Für eine 3. Beteiligung zum RPD vorgesehene Änderungen

***Hier: Änderungen der graphischen Darstellung im Kreis Mettmann
im Vergleich zur Fassung gemäß Regionalratsbeschluss vom
23.06.2016 (ohne gesondert aufgeführte Änderungen der
Windenergiebereiche und der Verkehrsdarstellungen)***

Ä3BT-Erkrath Nr.01

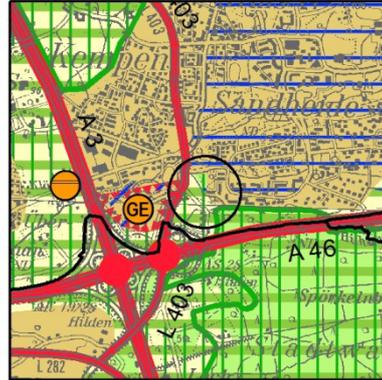
Im Bereich der Rücknahme des Bereiches zum Schutz der Natur (BSN) ist die Planung eines Regenüberlaufbeckens, der den angrenzenden Hühnerbach entlasten soll, vorgesehen. Aufgrund der Inanspruchnahme des Waldbereiches, der durch die Darstellung des BSN gesichert und entwickelt werden soll, wird der BSN zurückgenommen, um die vordringliche Planung des Regenüberlaufbeckens zu ermöglichen.

Aufgrund dieser Änderung der zeichnerischen Darstellung sollen – als nicht wesentliche Beikartenänderung – auch die entsprechenden Darstellungen in den Beikarten 4 D und 4 E vor einem Aufstellungsbeschluss noch geändert werden.

Ä3BT-Erkrath Nr.02

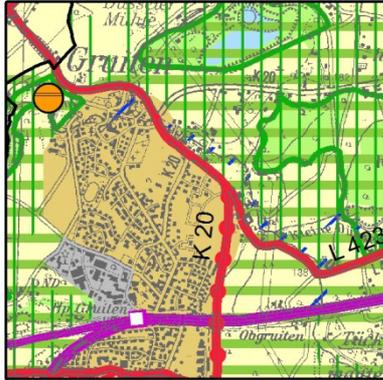
Die Grenze zwischen ASB und ASB-GE wird verschoben aufgrund der bestehenden Wohnbebauung und des Sportplatzes.

Ä3BT-Haan Nr.01

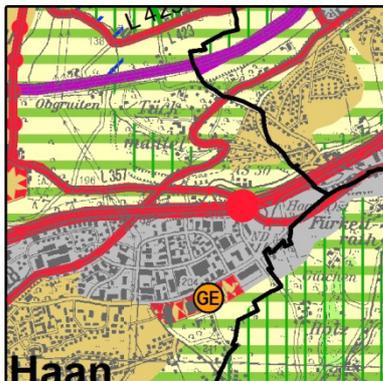
Bei der Abgrenzung des ASB nördlich der K20 im Bereich der Außenbereichssatzung „Pastor-Vömel-Straße“ – wie im GEP99 dargestellt und wie im zweiten Entwurf des RPD noch enthalten – handelt es sich um eine zeichnerische Ungenauigkeit. Regionalplanerisch ist die K20 in diesem Bereich nach Norden die topografische Siedlungsgrenze für den ASB Gruiten. Daher wird die Darstellung des ASB nördlich der K20 zurückgenommen.

Im Zuge der geänderten Darstellung des ASB wurden auch die Regionalen Grünzüge gemäß dem Konzept (s. Begründung Kap. 7.2.6.1 – Kap. 7.2.6.6) bis an die neuen Grenzen der ASB nachgezogen.

Aufgrund dieser Änderung der zeichnerischen Darstellung sollen – als nicht wesentliche Beikartenänderung – auch die entsprechenden Darstellungen in der Beikarte 4C vor einem Aufstellungsbeschluss noch geändert werden.

Ä3BT-Haan Nr.02

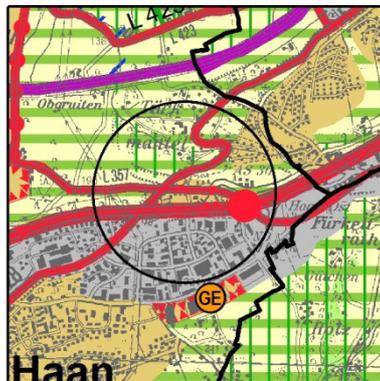
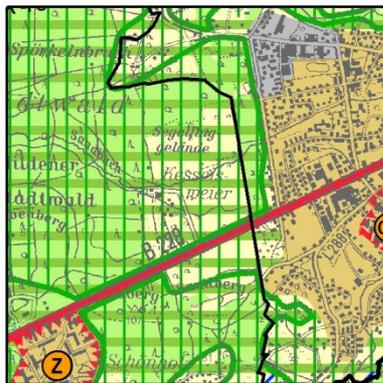
Die Darstellung des ASB im Bereich der „Polnischen Mütze“ erfolgt aufgrund der tatsächlich vorhandenen Wohnbebauung und der vorhandenen gewerblichen Nut-

zungen in diesem Bereich. Die Funktion des umgebenden RGZ wird durch die Darstellung des ASB nicht beeinträchtigt.

Im Zuge der Erweiterung der Darstellung des ASB wurde die Darstellung der Regionalen Grünzüge gemäß dem Konzept (s. Begründung Kap. 7.2.6.1 – Kap. 7.2.6.6) in diesem Bereich zurückgenommen.

Aufgrund dieser Änderung der zeichnerischen Darstellung sollen – als nicht wesentliche Beikartenänderung – auch die entsprechenden Darstellungen in der Beikarte 4C vor einem Aufstellungsbeschluss noch geändert werden.

Ä3BT-Hilden Nr.01

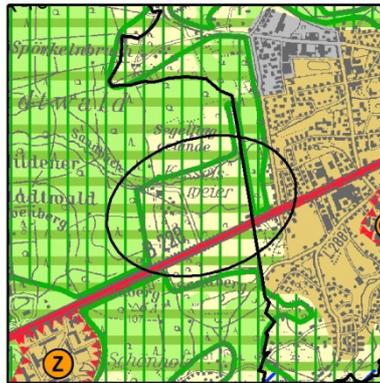
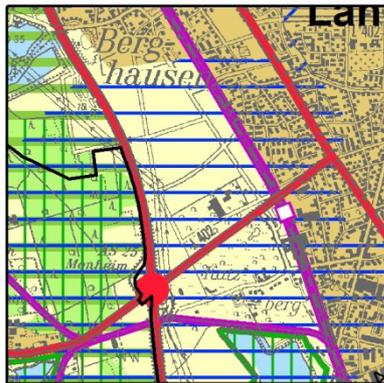
Der im Gebiet der Stadt Hilden dargestellte BSN wird aufgrund der vorrangigen Funktion des Bereiches für die Naherholung und fehlender weiterer wertgebender Funktionen als BSLE dargestellt.

Aufgrund dieser Änderung der zeichnerischen Darstellung sollen – als nicht wesentliche Beikartenänderung – auch die entsprechenden Darstellungen in den Beikarten 4 D und 4 E vor einem Aufstellungsbeschluss noch geändert werden.

Ä3BT-Langenfeld Nr.01

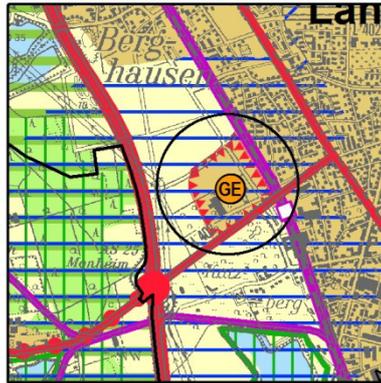
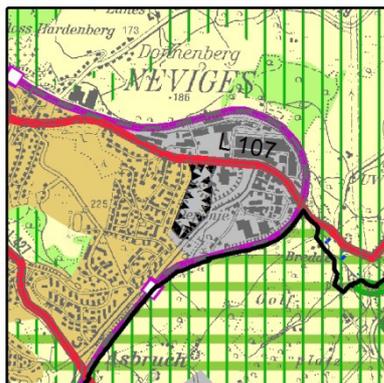
Für die Stadt Langenfeld war bisher ein Bedarf von 16 ha Wirtschaftsflächen in das Bedarfskonto eingerechnet worden. Auf eine entsprechende zeichnerische Darstellung im Bereich des Alten Knipprather Weges war bisher aus Vorsorgegründen verzichtet worden, da dieser Bereich in einer Wasserschutzzone IIIA liegt.

Der Regionalrat hat im Nachgang der Erörterung erwogen, in diesem Bereich dem Belang der Deckung des Gewerbeflächenbedarfs mehr Gewicht einzuräumen. Im betreffenden Bereich erfolgt daher eine Darstellung von ASB-GE für die bestehenden im Flächennutzungsplan enthaltenen Bauflächen (7 ha) sowie weitere 16 ha zur Deckung des Gewerbeflächenbedarfs.

Ä3BT-Velbert Nr.01

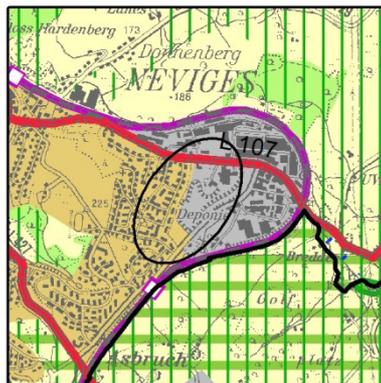
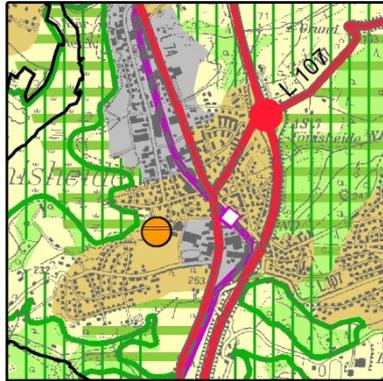
Durch den endgültigen Abschluss der Abgrabung (ehemalige Tongrube / Ziegelei Buschmann) entfällt die Darstellung als BSAB. Aufgrund der tatsächlichen aktuellen Nutzungen in diesem Bereich erfolgt überwiegend eine Darstellung als GIB sowie im südlichen Bereich eine Darstellung als ASB.

Ä3BT-Velbert Nr.02

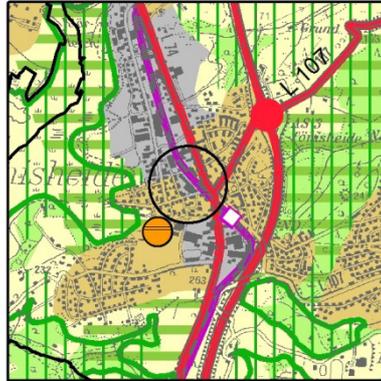
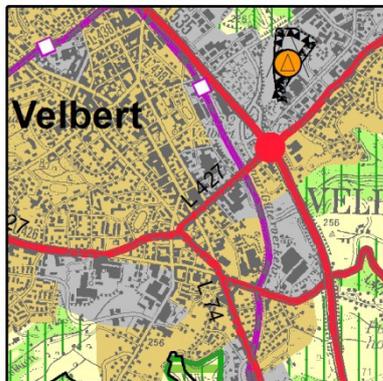
Der ASB wird in GIB geändert, da sich in dem Bereich ein Industriebetrieb befindet. Durch die GIB-Darstellung soll dieser in seinem Bestand gesichert werden.

Ä3BT-Velbert Nr.03

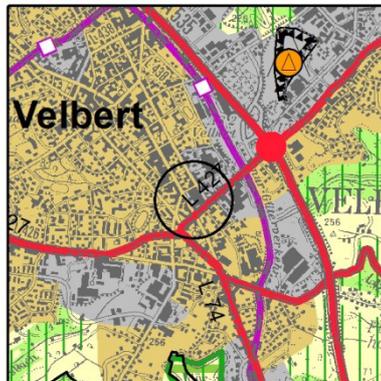
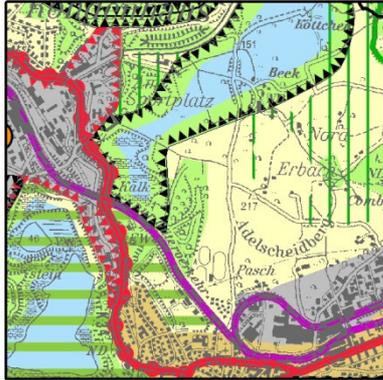
Der ASB wird in GIB geändert, da sich in dem Bereich ein Industriebetrieb befindet. Durch die GIB-Darstellung soll dieser in seinem Bestand gesichert werden.

Ä3BT-Wülfrath Nr.01

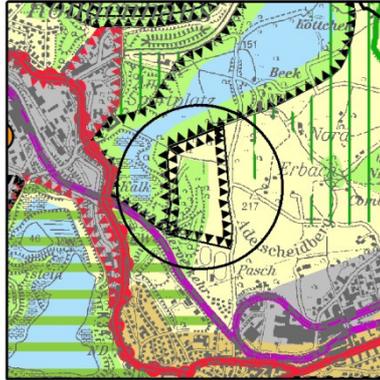
Aufgrund der tatsächlichen Nutzung der Halde Dachskuhle wird der Bereich der Halde zeichnerisch dargestellt.
